Nota van zienswijzen en wijzigingen

Deze Nota van zienswijzen heeft betrekking op het TAM-omgevingsplan dat voorziet in het realiseren van een ondergrondse 150 kV-hoogspanningsverbinding tussen Boxmeer en Venray omdat het bestaande 150kV-hoogspanningsnetwerk niet voldoet aan alle technische eisen om in de toenemende behoefte aan elektriciteit te kunnen voorzien.

TAM-omgevingsplan Hoofdstuk 22l Buitengebied Boxmeer, hoogspanningsverbinding 150 kV Boxmeer-Venray
NL.IMRO.1982.TAMBuBmr150kV-VA01

Flotdatum: 19-9-2025 10:29:56

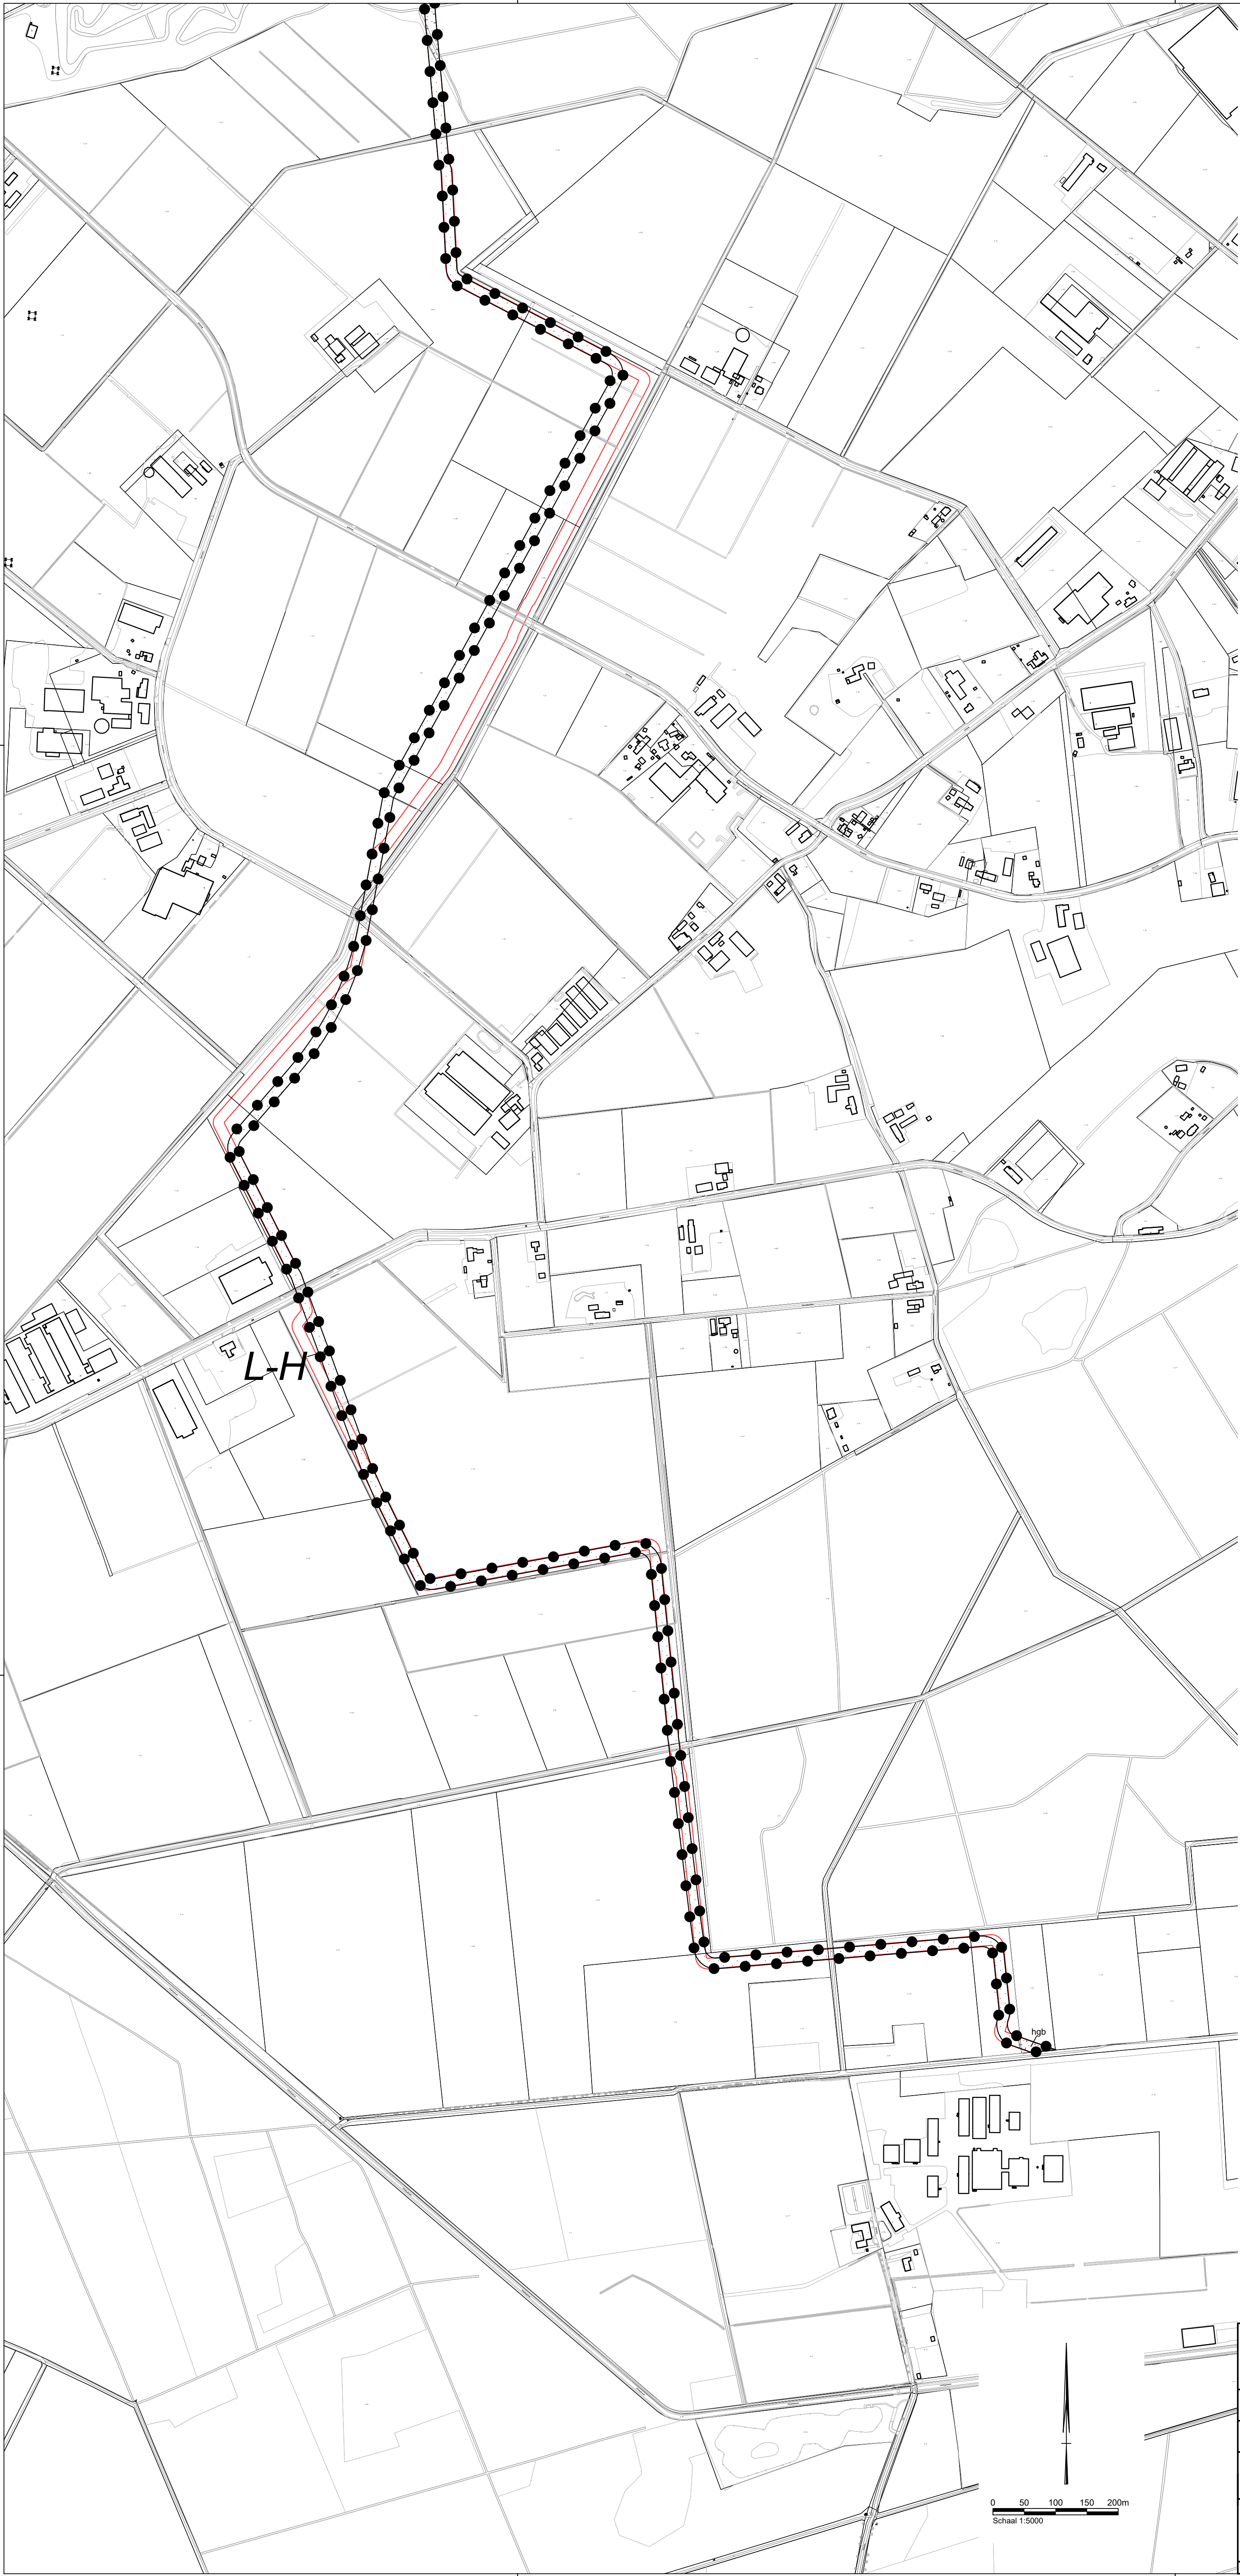
De verbeelding is op enkele punten gewijzigd. De wijzigingen zijn weergegeven in de bijlage op vergelijkingskaarten. Hieronder wordt toegelicht waarom er wijzigingen zijn.

Er zijn langs het tracé in twee watergangen bever oeverholen aangetroffen binnen de invloedsfeer van de werkzaamheden. Dit is nabij de Lindelaan en langs de Lactariabeek, nabij Rietedreef.

In verband met de mogelijke aantasting en/of verstoring van deze oeverholen wordt, in afstemming met de aannemer, het tracé gewijzigd. Hierdoor wijzigt ook de conclusie die in het aanvullend onderzoek staat (NL24-648800269-80980, versie D1, 25 april 2024).

Omdat de tracélocatie verder van de oeverholen wordt gelegd (**>50 meter**) is een omgevingsvergunning voor de bever in principe niet nodig, als daarnaast ook de zorgplicht kan worden nageleefd. Dit omdat op meer dan 50 meter afstand van de oeverholen er geen aantasting meer plaatsvindt van de aanwezige oeverholen en kan door rekening te houden met de bever langs deze watergangen, worden voorkomen dat het leefgebied van de bever wordt verstoord.

Uit geactualiseerde peilbuisgegevens blijkt dat de grondwaterstand in het plangebied hoger is dan ten tijde van de tracering en de publicatie van het ontwerp TAM-IMRO omgevingsplan werd aangenomen. Als gevolg van de hoge waterstanden binnen het plangebied, dient de uitvoeringsmethode te worden gewijzigd. Het uitgangspunt van onderhavig plan was om de kabels aan te leggen middels open ontgraving, maar gezien de zeer hoge lozingsdebieten die dit tot gevolg heeft door de langdurige bemalingen wordt dit niet haalbaar geacht.

Op de plekken waar de hoge grondwaterstanden zich voordoen is het noodzakelijk om gebruik te maken van sleufloze technieken (HDD-boringen of aanleg van de kabel in mantelbuizen). Door deze wijziging in uitvoeringsmethode zijn enkele krappe bochten uit het ontwerp omgevingsplan niet haalbaar en worden er 2 tracéwijzigingen aangebracht, nabij hoogspanningsstation Boxmeer, parallel aan de Zandkant en nabij Vredepeelweg 5 in Overloon. De wijziging in uitvoeringsmethode heeft als bijkomend voordeel dat de bodemstructuur van een groot deel van de agrarische percelen niet verstoord wordt, uitsluitend ter plaatse van de in- en uittredepunten van de boringen.

De 4 tracéwijzigingen zijn in de pdf's inzichtelijk gemaakt, zoals opgenomen in bijlage 3.

- Status gewijzigd in 'vastgesteld'
- Verbeelding aangepast n.a.v. tracéwijzigingen zoals opgenomen in bijlage 3
- Imro-code gewijzigd
